HOOFDGROEP	GROEP	NO.
8	85	2
DATUM Mei 1983		
BETR. Nieuwe uitvoering van beugel voor lengte- instelling van voorstoel 760 GLE

Nieuwe uitvoering van beugel voor lengte-instelling van voorstoel

Nieuwe uitvoering
van beugel

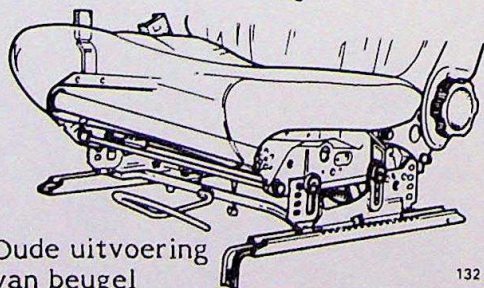
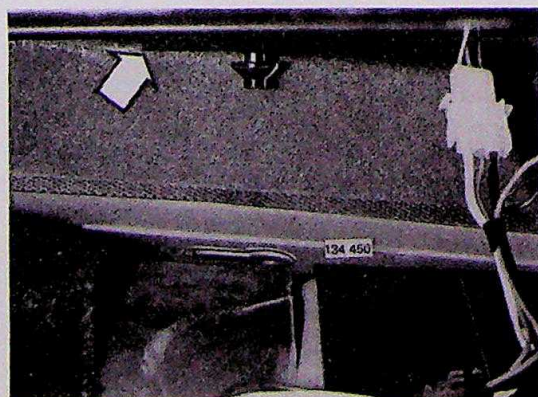
In week 3 1983 werd in de produktie een nieuwe uitvoering van de beugel voor de lengte-instelling ingevoerd. Ook de rails zijn gewijzigd. Dit betekent, dat onderdelen in de oude en de nieuwe uitvoering niet onderling verwisselbaar zijn.

Oude uitvoering
van beugel

Beide uitvoeringen zijn als service-onderdeel leverbaar. Zie bij vervanging het Service-handboek 760 GLE, pagina 8:64-65.

Wijziging van het opbergvak van de stoel

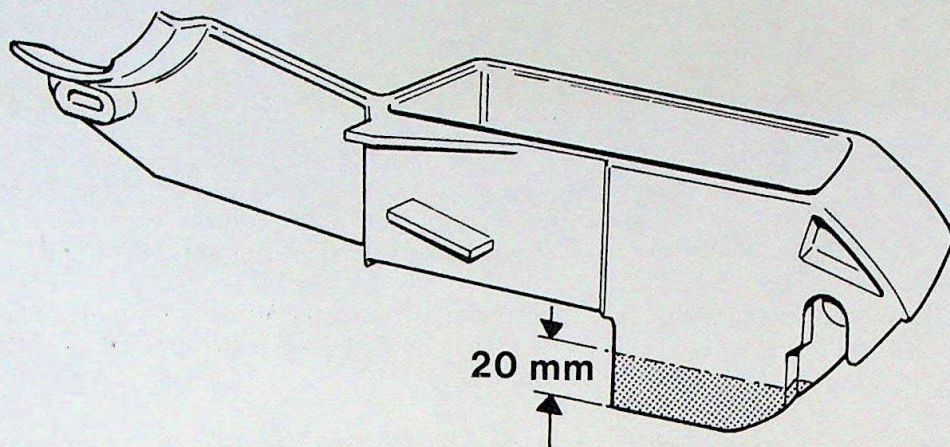
Bij het aanbrengen van rails in de nieuwe uitvoering bij een auto die de oude uitvoering had, moet het opbergvak van de stoel iets gewijzigd worden. Zie de instructies op de volgende pagina.

Haal van de onderkant van het opbergvak 20 mm af.
